DETERMINAZIONE DEL DIRIGENTE SERVIZIO VIA/VINCA 12 novembre 2024, n. 704

[ID VIP 12677] - Parco eolico, costituito da 18 aerogeneratori di potenza unitaria pari a 7,2 MW, per una potenza complessiva di 129,6 MW, da realizzarsi nei Comuni di Trinitapoli (BT) e San Ferdinando di Puglia (BT), incluse le opportune opere di connessione alla RTN ricadenti anche nel Comune di Cerignola (FG). Istanza per il rilascio del Provvedimento di VIA statale ex art. 23 del D.lgs. n. 152/2006 e ss.mm.ii. Proponente: GREEN ENERGY 2 S.R.L.

Relazione tecnica a supporto dell'istruttoria sul progetto ID_VIP 12677

Tipologia di progetto: Eolico Potenza: 129,60 MW

Figura 2: ubicazione catastale aerogeneratori e BP esistenti nell'area. Nel cerchio in rosso area di interesse archeologico.

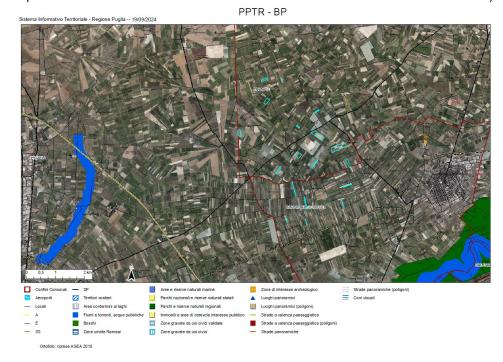
- <u>Lett. c ter)</u> Il progetto non riguarda la realizzazione di un impianto fotovoltaico né di un impianto a biomassa;
- <u>Lett. c quater) L'area di progetto è ricompresa parzialmente (torri n.8 e n.12 a distanza inferiore a 3000 m da zona di interesse archeologico) nella fascia di rispetto dei beni sottoposti a tutela ai sensi della Parte II o dell'art.136 del D.lgs. n. 42/2004 (3000 m per impianti
 </u>

Figura 4: interferenze del cavidotto di collegamento con aree non idonee (elaborato progettuale)

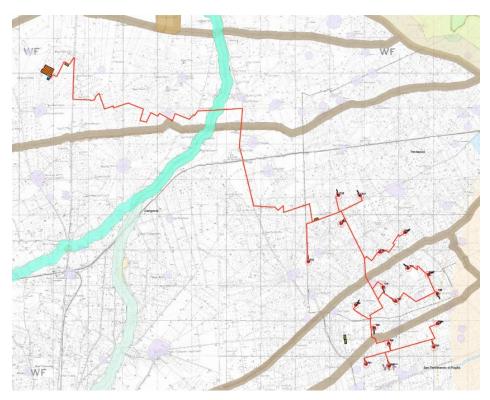
L'area dell'impianto proposto, intesa come siti di installazione degli aerogeneratori e delle piazzole, non ricade tra quelle indicate come *non idonee* ai sensi del regolamento regionale n.24 del 2010. La verifica è stata condotta utilizzando il webgis FER DGR 2122 e le tavole progettuali di inserimento su ortofoto delle opere (Fig.3). Interferenze con aree non idonee interessano quattro tratti del cavidotto di collegamento (Fig.4).

Figura 5: gittata massima in caso di rottura e ricettori (elaborato progettuale)

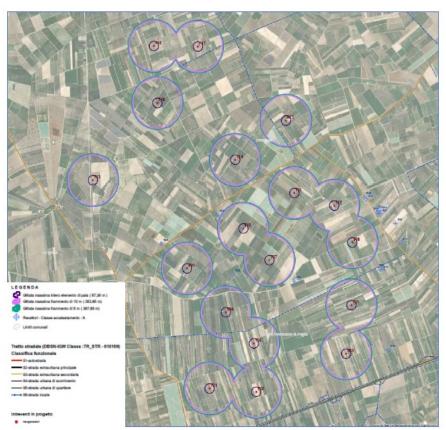
Dunque, gli aerogeneratori devono rispettare la distanza minima di **229.5 m** (142m + 87.5m) dalle strade provinciali, regionali e nazionali.

Nell'elaborato viene calcolata una gittata massimo pari a m 67,38 dall'asse della torre in caso di distacco della pala intera, di m 353,95 in caso di distacco di frammento di pala di 10 m e di m 367,68 in caso di distacco di frammento di m 5. I progettisti conducono un'analisi di verifica della gittata rispetto ai ricettori e alle strade. Per i ricettori di classe A (abitazioni) il proponente indica che tutti i ricettori individuati sono lontani dalla gittata del frammento di m 5 (m 367,68). I progettisti dichiarano inoltre che le strade, considerando quelle ad alta densità di traffico, sono anch'esse lontane dal campo teorico di azione della gittata al caso peggiore.
